Информационен лист

Винтова част на изпускателя Plan подходящ за душ корита от Серия HL570 и HL520F

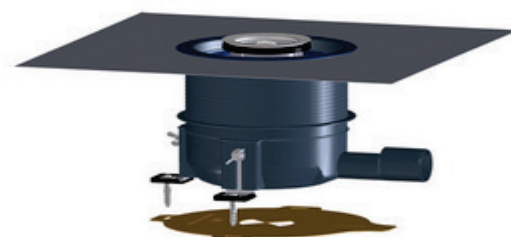
Новата винтова част HL0570.7E е специално разработена за душ корита, които не отговарят на нормите за геометрията на отточния отвор съгласно EN 251. По-подробно, това е за конуса на отточния отвор, който е направен плосък в такива корита.

На практика такива душ-корита не са типични за инсталатора на пръв поглед. Едва при свързване към отточната гарнитура, става ясно, че периферията на диска на изпускателя не ляга плътно върху душ коритото (виж фиг.2) и че няма преход на ниво в тази област. Водата не може да се оттича също напълно на това място. С новата винтова част HL0570.7E, душ коритата с HL сифони, които не отговарят на нормите, вече могат да бъдат свързани професионално (виж фиг.1). Новата винтова част е подходяща за душ корита с отвор 90 мм и може да се поръча индивидуално или като комплект със следните артикулни номера:

Винтова част HL0570.7E-Plan

Винтова част с контрагайка HL0570.1E-Plan

HL570.0-Plan FlexBox с винтова част Plan
